Mission régionale d'autorité environnementale
NORMANDIE

**Avis délibéré
Exploitation d'une carrière de sable sur la commune de
Roncherolles-en-Bray (76)**

N° MRAe 2022-4740

Figure 5: Vue de coupes des modalités d'exploitation (profil Sud-ouest – Nord-est), source p. 14 de l'annexe 46 - Description du projet

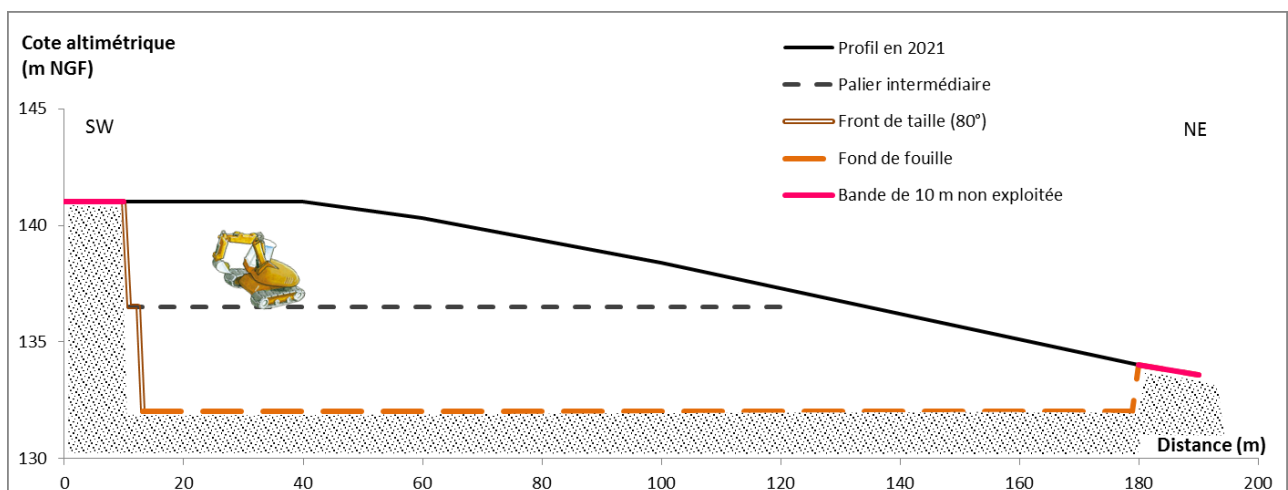
Selon les éléments du dossier, le maître d'ouvrage prévoit une exploitation de la carrière jusqu'au niveau de la nappe. Cependant, le dossier est insuffisamment précis sur la profondeur de taille (figure n° 5) au regard du niveau de la nappe sur le site du projet (trois à neuf mètres de profondeur). Compte tenu des risques liés à la proximité de la nappe avec la surface du sol et aux remontées de nappe en hiver, le maître d'ouvrage a exclu la partie basse du terrain (où se situe la zone humide) du périmètre d'extraction. En outre, le maître d'ouvrage indique que les matériaux de remblaiement ne seront pas en contact avec la nappe car le projet ne prévoit pas de descendre en dessous de la cote de +132 m NGF.
